島根原子力発電所第2号機 審査資料

NS2-他-067改02

# 島根原子力発電所第2号機

## 工事計画認可申請（補正）に係る論点整理について

図2 吸入口の位置変更前後の構造・外観

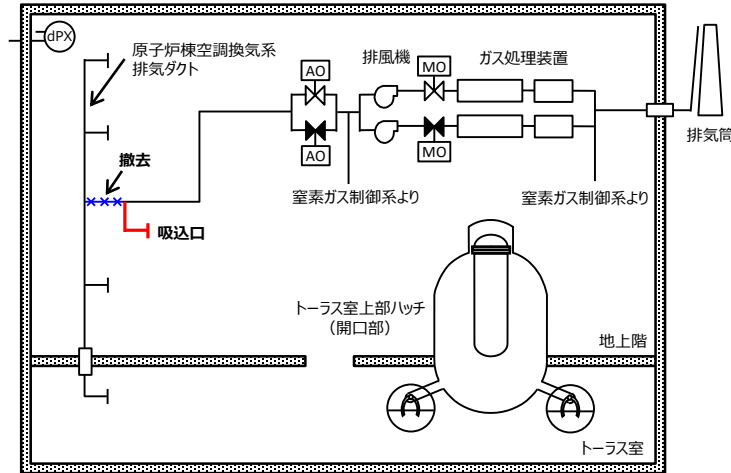
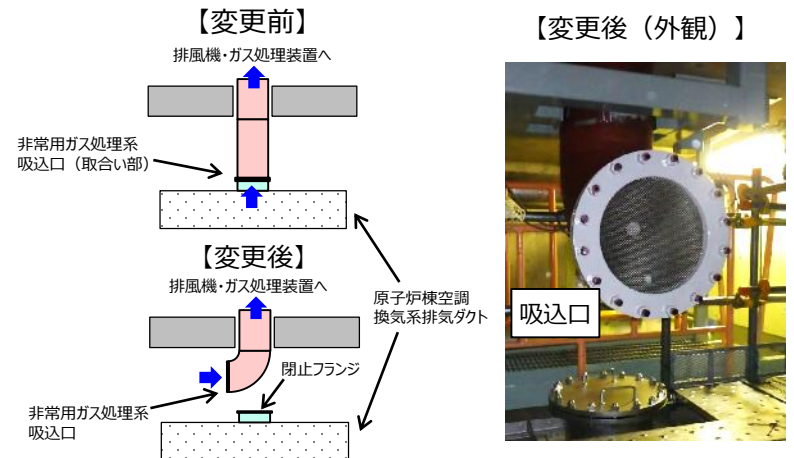
No. (主な説明事項)	項目	概要
1-12	ブローアウトパネル閉止装置	設置変更許可段階においてダンパを採用すること等を説明しているブローアウトパネル閉止装置について、加振試験等の詳細設計の結果について説明する。
1-13	【新規追加】 非常用ガス処理系吸込口の 位置変更による影響	【審査会合での指摘事項】 非常用ガス処理系など今回の申請で配管の取り回し等を変更している設備について、当該変更が既存の機能へ悪影響を及ぼすことがないことを説明すること。
1-14	【新規追加】 原子炉ウェル排気ラインの閉止 及び原子炉ウェル水張りライン におけるドレン弁の閉運用によ る影響	【審査会合での指摘事項】 原子炉ウェル排気ライン及び水張りラインについて、許可での議論を踏まえ、閉止対策の詳細設計について、既設設備を閉止することの悪影響も含めて、今後の審査で説明すること。

非常用ガス処理系吸入口は、原子炉建物原子炉棟2階（周回通路）にある原子炉棟空調換気系排気ダクトに接続していたが、当該ダクトから切り離し、原子炉建物原子炉棟2階（周回通路）天井付近から直接吸引する構成に変更する。

変更後	重大事故等時にトーラス室が100℃以上の高温となった場合に、内部流体温度が非常用ガス処理系の設計温度66℃を超過する可能性があるため、吸入口を排気ダクトから切り離し、トーラス室の高温の空気を直接吸引しない構成
-----	--

- 吸入口の位置変更により、原子炉建物原子炉棟内の負圧維持機能へ影響がないことを、以下のとおり確認している。
  - 地上階の空気は周回通路や大物搬入口を經由し、地下階の空気は原子炉棟空調換気系排気ダクト（地下階）の流路面積より大きい開口面積であるトラス室上部ハッチを經由することにより、これまでと同様、原子炉建物原子炉棟全体から空気を吸引することが可能である。
  - 排風機までの吸込み配管の長さ・ルートの大きな変更はなく、非常用ガス処理系排風機の容量に影響を与えない。
- なお、非常用ガス処理系起動による負圧達成時間について、机上評価では起動後約250秒と評価しているのに対して、実機においては、吸入口の位置変更によらず約5分であり、影響がないことを確認している。

- 原子炉建物原子炉棟内の空気を吸入口から吸引したのち、排風機、ガス処理装置フィルタ及び排気管を經由し放出する系統構成の変更はないため、放出放射能の低減機能に影響を与えることはない。

図2 対策イメージ

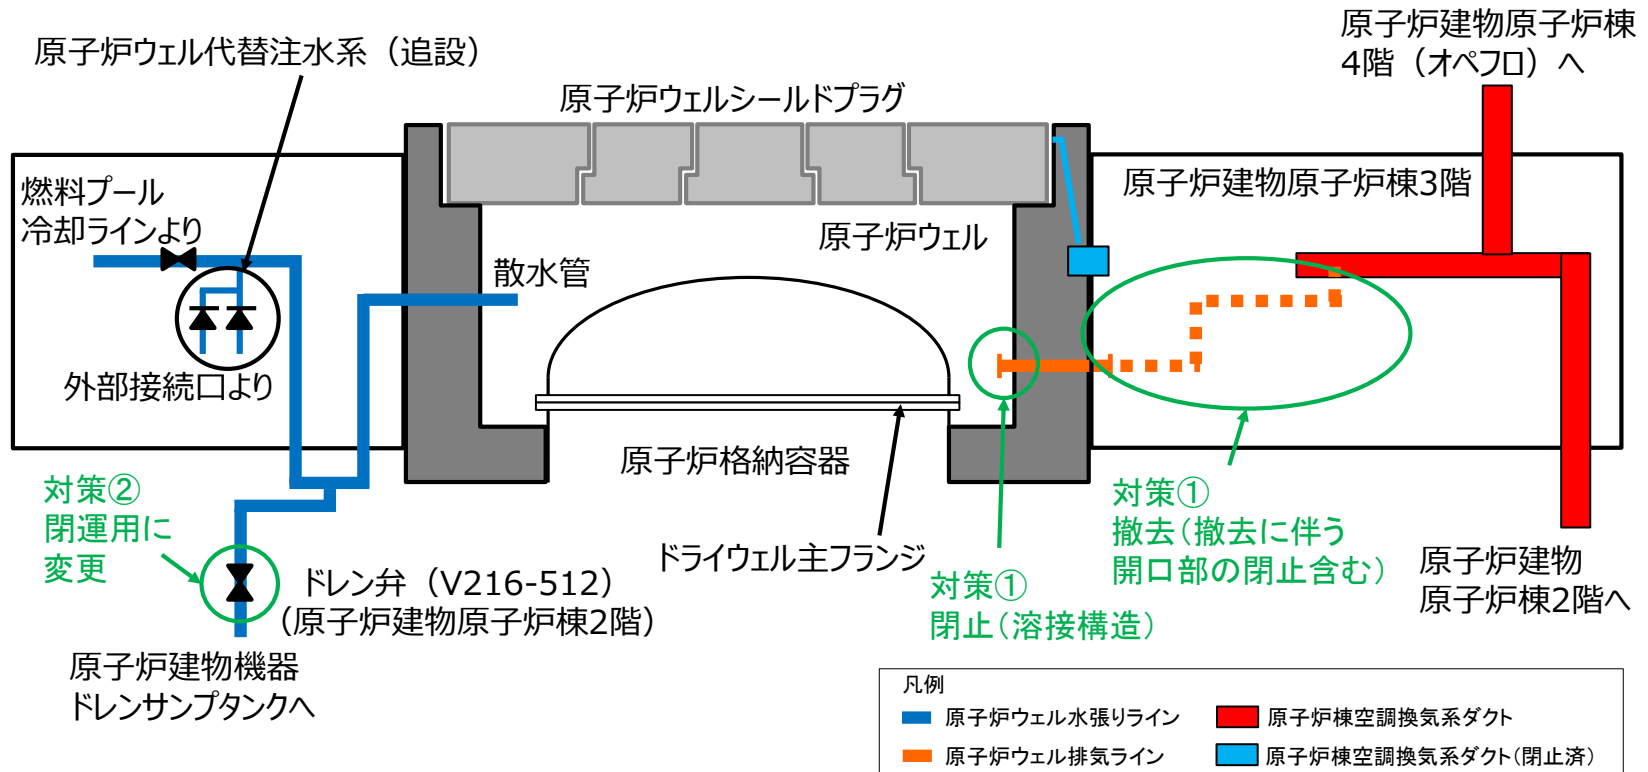
- GOTHICコードを用いた水素濃度解析では、ドライウェル主フランジから漏えいする水素ガスは原子炉ウェルシールドプラグの隙間を通して原子炉建物原子炉棟4階に流出する条件で解析を実施しているが、原子炉ウェル排気ライン及び原子炉ウェル水張りラインのドレン弁（V216-512）を通じて原子炉建物原子炉棟4階以外に水素ガスが流出する可能性が考えられることから、次頁に示す対策を実施する。また、その影響について検討する。

- 原子炉ウェル内側の吸込口を閉止（溶接構造）するとともに、原子炉ウェル外側については、原子炉ウェル外側から原子炉棟空調換気系ダクトまでのラインを撤去し、開口部については閉止する。

- ドレン弁（V216-512）の通常運転時の運用を「開」運用から「閉」運用に変更する。

- 原子炉ウェル排気ラインは、通常運転時のドライウェル主フランジからの万一のリークを考慮し、原子炉ウェル内を負圧に保つことを目的に設置しているものであるが、原子炉ウェル排気ラインを閉止しても、ドライウェル主フランジから漏えいしたガスは原子炉ウェル内に溜まることなく、4階に排出された後、原子炉棟空調換気系を通過して適切に処理されることを確認している。
- また、原子炉ウェル排気ラインの排気風量は、原子炉建物原子炉棟全体及び4階の排気風量に対し、ごく僅かであり、当該ラインを閉止したとしても空調バランスへの影響はほとんど無いと考えられるため、当該ラインの吸込口閉止による悪影響はない。

- ドレン弁（V216-512）は、万一、燃料プール冷却ラインとの隔離弁からシートパスした場合に原子炉ウェルへ漏えい水が流入しないよう「開」運用としていた。これを「閉」運用に変更しても、定期的にドレン弁を「開」することにより、燃料プール冷却ラインとの隔離弁からのシートパスの監視及びドレンの排出が可能であることから、「閉」運用による悪影響はない。
- また、新設した原子炉ウェル代替注水系により原子炉ウェルに注水する際には当該ドレン弁（V216-512）の「閉」操作が必要であったことから、運用性も向上する。

図1 霧困気ガス濃度変動に伴う使用計測範囲イメージ

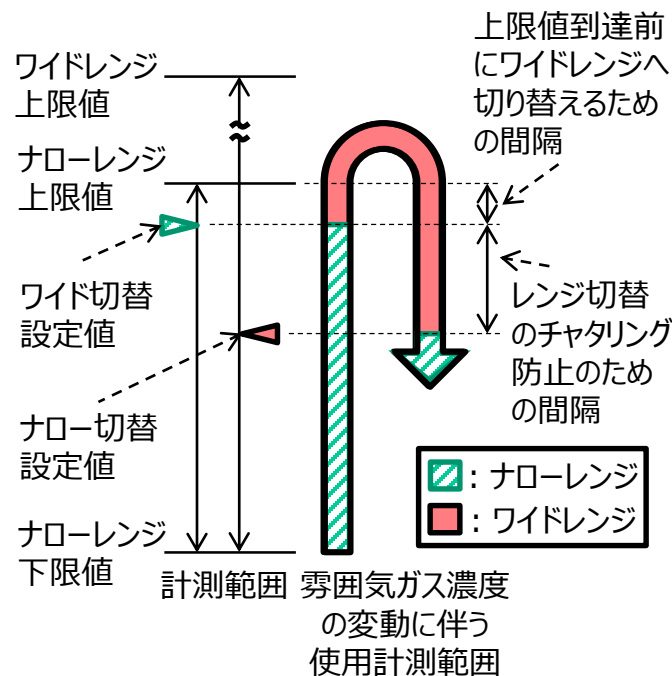
- 格納容器ベント判断や可燃限界付近の適切な監視能力を確保するため、格納容器酸素濃度（B系）のナローレンジを0～5vol%から0～10vol%、格納容器水素濃度（B系）のナローレンジを0～5vol%から0～20vol%へ変更する。
- 格納容器ベント判断基準である酸素濃度4.4vol%及び可燃限界である水素濃度4.0vol%前後を既存設備の設計を変更せずにナローレンジ0～5vol%で計測する計画であったが、ナローレンジの計測範囲上限付近では既に自動でワイドレンジに切り替わっており、上記濃度をワイドレンジで計測する可能性を排除できないことが判明した。
- ワイドレンジは、ナローレンジに比べて計器誤差が大きく格納容器ベント判断や可燃限界付近の監視に適していないため、レンジの自動切り替えを考慮しても確実にナローレンジで計測可能となる以下の計測範囲に変更する。
- なお、格納容器酸素濃度（A系）及び格納容器水素濃度（A系）についても同様に計測範囲を変更する。

- 格納容器酸素濃度の計測範囲の変更に伴い、計器誤差も変更となるが、計器誤差の拡大が設計基準対象施設並びに重大事故等対処設備としての監視性に悪影響を及ぼさないことは、以下に示すとおり確認している。

図1 第4保管エリアにおける可搬型設備の配置

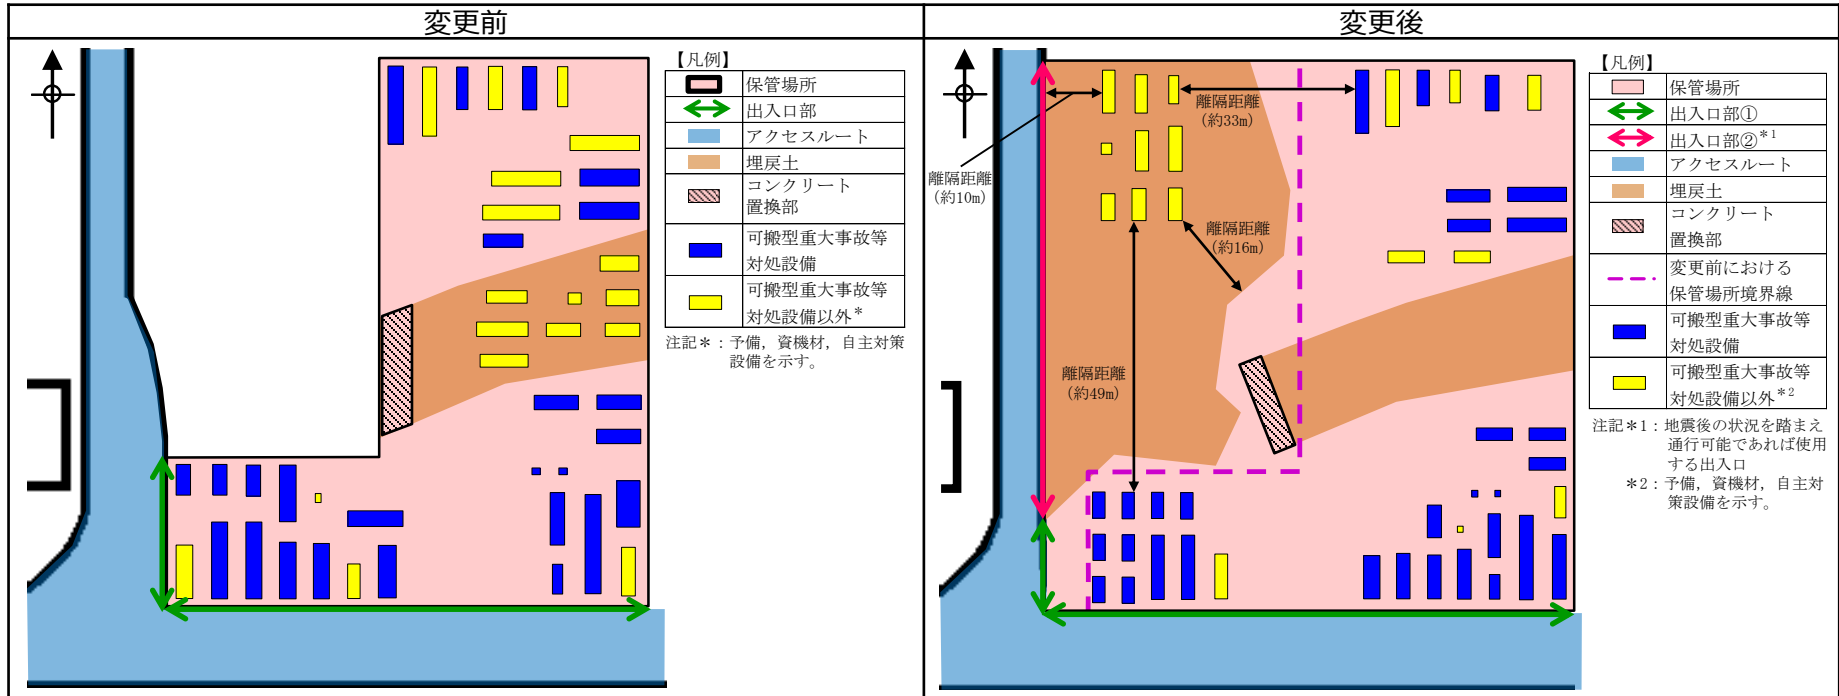
- 変更前の第4保管エリアにおいて、埋戻土上に配置する予備及び自主対策設備が可搬型重大事故等対処設備に近接していることから、離隔距離の更なる裕度確保を目的に、第4保管エリアの拡張を行い、当該拡張部に一部の予備及び自主対策設備を配置することとした。  
なお、拡張部は埋戻土であるが、可搬型重大事故等対処設備、アクセスルート、岩盤部に対して十分な離隔距離の確保が可能であることから、重大事故等対応の作業成立性に影響はない。
- 作業成立性上期待している可搬型重大事故等対処設備は変更前後共に全て岩盤上に配置していることから、重大事故等対応の作業成立性に影響はない。

図1 放射性物質吸着材による海洋への放射性物質の拡散抑制 設置位置図

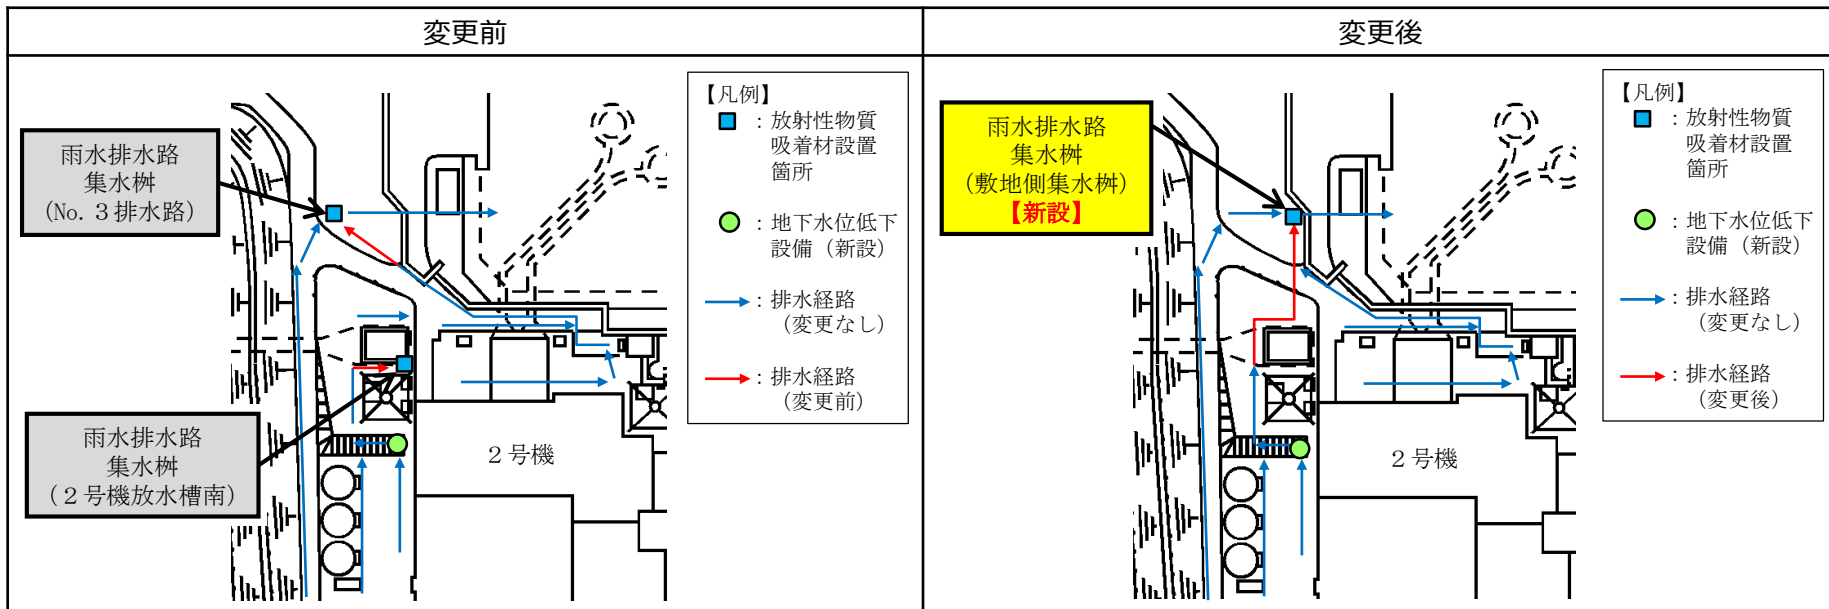
- 地下水位低下設備において、汲み上げた地下水を確実に海に排水するために排水経路を変更すること、並びに図1に示す現状の雨水排水路集水枡2箇所（No. 3排水路、2号機放水槽南）の下流側に雨水排水路集水枡を追設することから、現状の放射性物質吸着材の設置箇所のうち雨水排水路集水枡2箇所を1箇所（敷地側集水枡）に集約する。
- 放射性物質吸着材の設置箇所変更に伴い、設置容量減少及び設置作業時間短縮となることから、放射性物質の吸着材の設置完了をもって実施する「大型送水ポンプ車及び放水砲による大気への放射性物質の拡散抑制」の放水開始作業に影響はない。
